# 949 - Gleiwitzerstr. 3-13, Fassaden/Balkonsanierung - Gleiwitzerstr. 3-13, 94036 Passau

Baustellenbegehung, 24.08.2021

Datum: 24.08.2021, 14:00 Uhr Bauleiter: Leonhard Maier Wetter: 17°C, bedeckt, teilweise Nieselregen

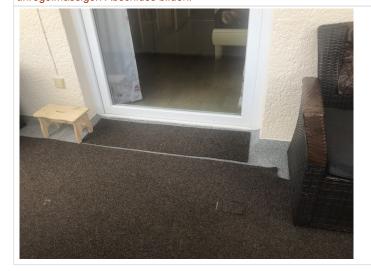
(98) Mangel	Erstellt am: 17.08.2021 / Fälligkeit: 27.08.2021
Solange das Gerüst steht, wäre es sinnvoll, dass die Bäume an der Stirseite stark zurückgeschnitten werden, da die Äste die Bausubstanz schäden. Kann der Hausmeister von der Verwaltung damit beauftragt werden?	Betrifft: Donautreuhand (Bauherrenvertreter)
